**Centrale solaire photovoltaïque au sol**  
**Lieu-dit « Le Carteyrou », Tour de Faure (46)**

**Dossier n° PC 046 320 20 90005**

**Réponse à l'avis de l'autorité environnementale n° saisine 2021 – 9256 / n° MRAe 2021APO39 sur le dossier présentant le projet et comprenant l'étude d'impact**

Février 2022

Carte récapitulant les masques végétaux :

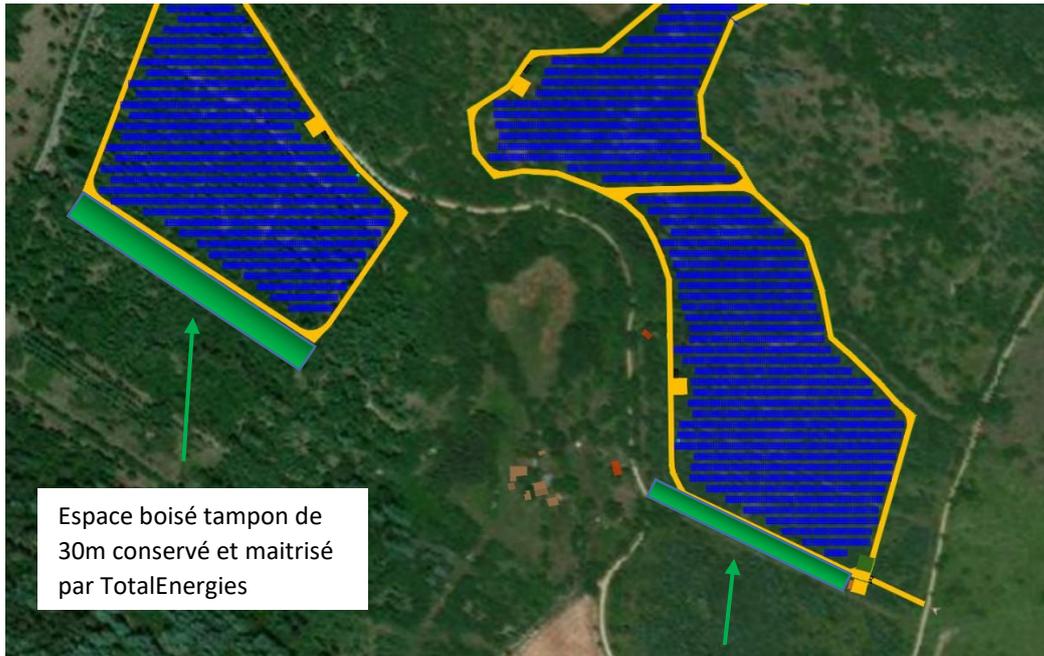
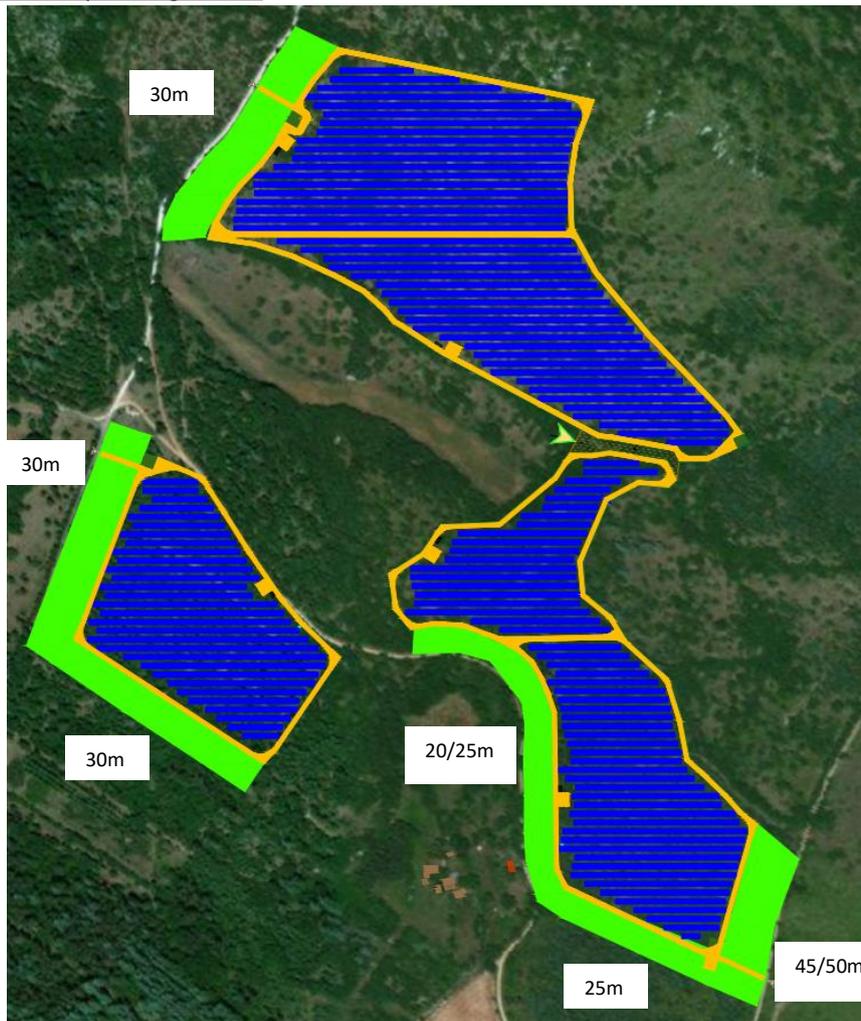
- d'une part de revoir l'implantation du projet et les mesures d'intégration paysagères afin de supprimer toute visibilité sur le parc depuis le site classé
- d'autre part de maintenir les éléments végétaux qui marquent le relief (les boisements, haies, patchs boisés) afin de minimiser les impacts paysagers les plus importants du projet pour les sites patrimoniaux précités et depuis « les Places ».

Conservation de bandes boisées périphériques d'environ 50m à l'Est et de 30m au Sud et à l'Ouest. Au sein des Causses, les structures boisées mettent plusieurs dizaines d'années à pousser, il est donc essentiel de les préserver. Des compléments arbustifs, bosquets, haies sont également prévus pour densifier ces espaces tampons.

- En partie Sud-Ouest, le propriétaire de la parcelle 103 juste au Sud du projet a accepté de laisser à disposition de TotalEnergies une bande tampon boisée de 30 m. cet espace d'environ 5 000 m<sup>2</sup> sera intégré au bail afin de maintenir la forêt en place pendant la durée de vie de la centrale.
- En partie Sud-Est, la même solution n'a pas été possible. Nous avons donc pris le parti de réduire le projet et reculer ainsi la clôture de 25m afin de conserver un espace boisé tampon de 25m sur le foncier déjà maîtrisé.

Espace boisé tampon de 25m conservé et maîtrisé par TotalEnergies
